PROCES VERBAL DE SYNTHESE

DES AVIS ET OBSERVATIONS FORMULES

LA MODIFICATION N°3 DU **PLU** DE

VILLERON

Extrait plan de zonage

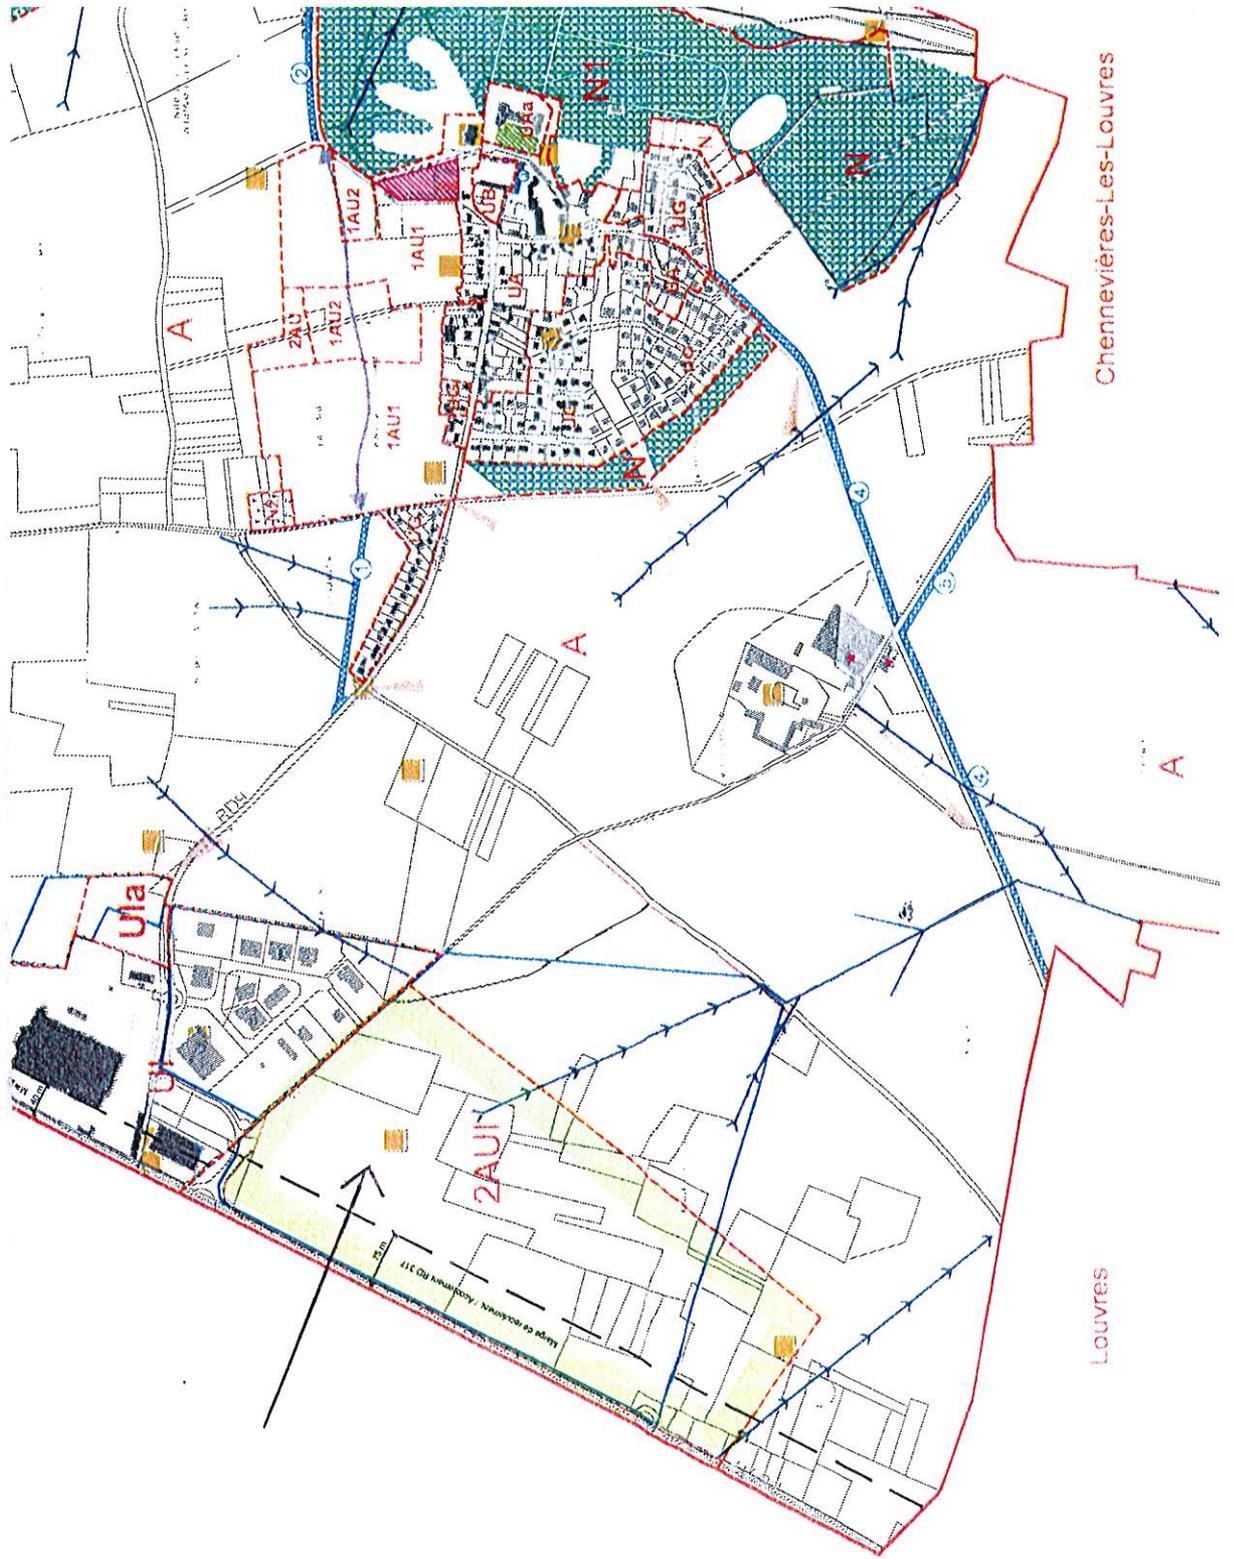
Afin de permettre à ce projet de voir le jour et mettre le secteur de Marie Feuchère en conformité avec sa vocation agricole, je souhaite que cette modification du PLU reclasse la zone 2AU en zone A.

Seule 2AU
à redessiner A

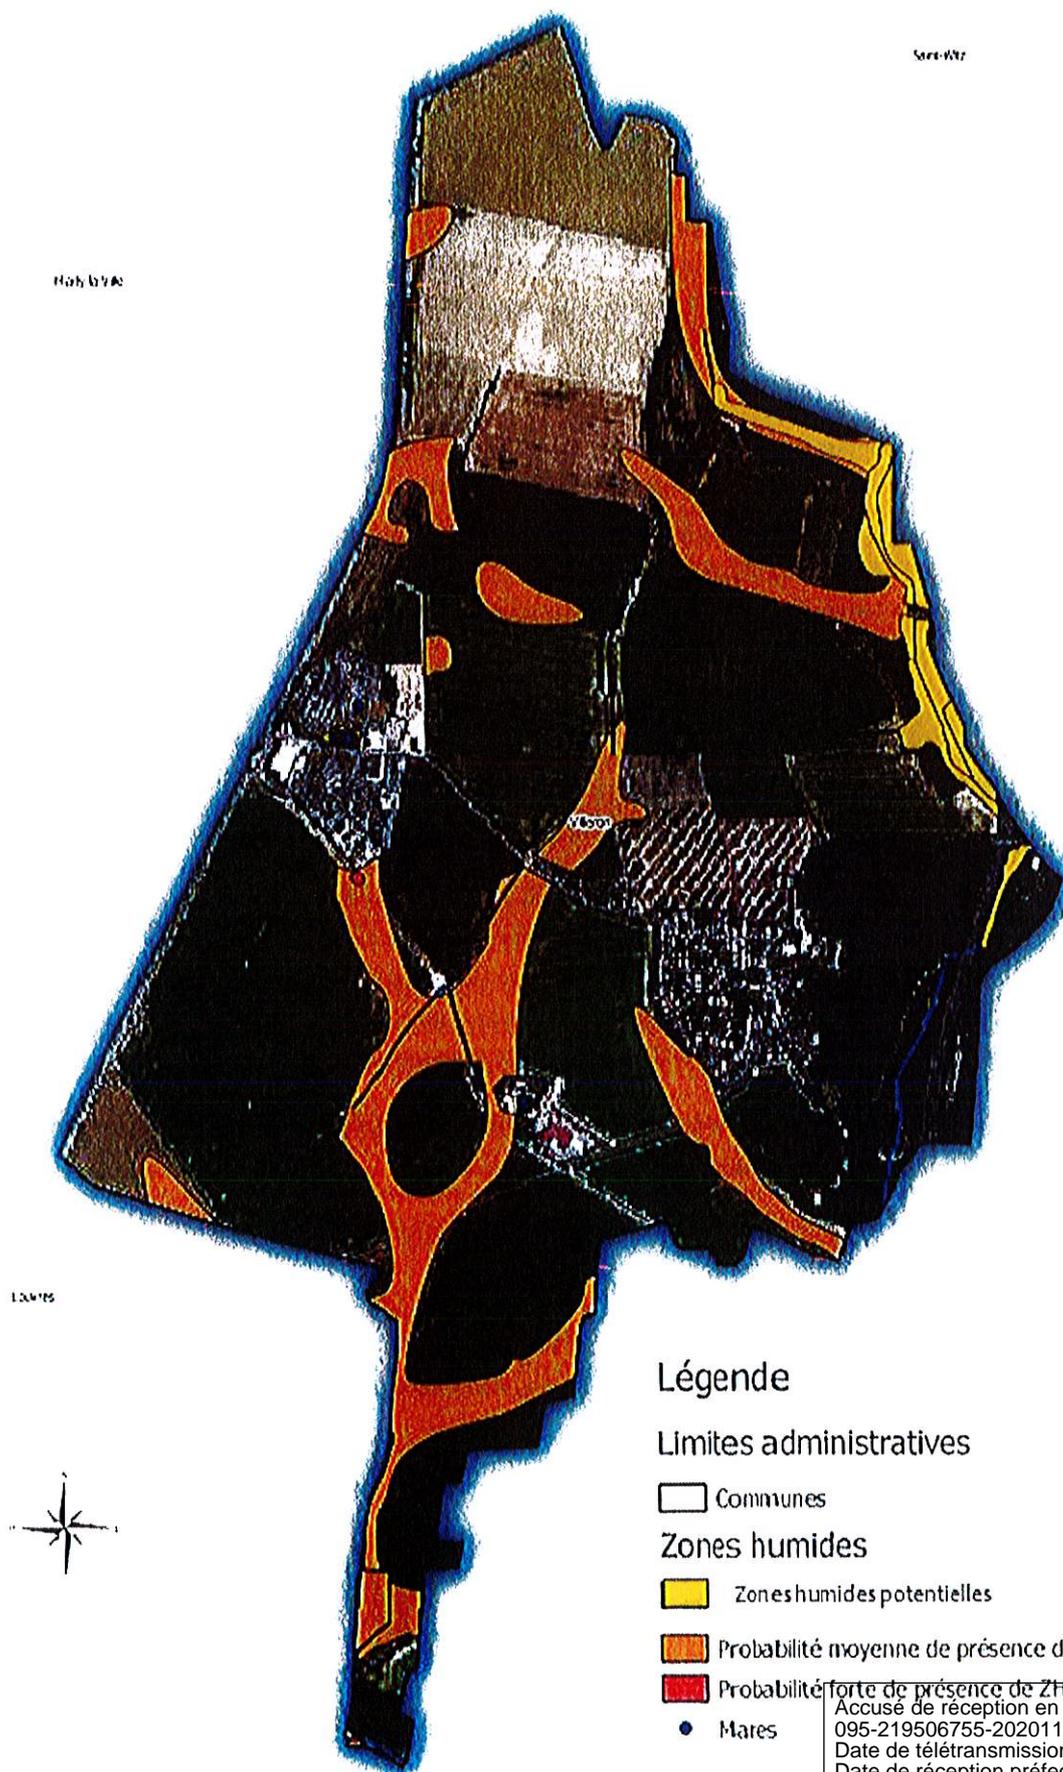
Dans un objectif de protection des zones humides, le SAGE demande aux documents d'urbanisme de vérifier le caractère humide des secteurs voués à être urbanisés se situant au sein des zones humides potentielles et des enveloppes de forte et moyenne probabilité de présence identifiées par le SAGE et de prendre les dispositions qui s'imposent en cas d'identification de zones humides. Une petite partie des secteurs 2AUI et 1AUI est située au sein d'une enveloppe de moyenne probabilité de présence de zones humides. Il convient donc de s'assurer au préalable de l'absence de zone humide sur ces secteurs. Or, sauf erreur de notre part, cette démarche n'a pas été initiée et n'est pas non plus inscrite dans le projet de PLU.

De même, le SAGE demande que tout projet situé au sein des zones humides potentielles et des enveloppes de forte et moyenne probabilité de présence identifiées par le SAGE, vérifie le caractère humide de ces secteurs et prenne les dispositions qui s'imposent en cas d'identification de zones humides. Par conséquent il est recommandé de mettre en annexe la carte des enveloppes de probabilités de présence de zones humides et des zones humides potentielles et de faire référence à la vérification du caractère humide des sols dans le règlement du PLU.
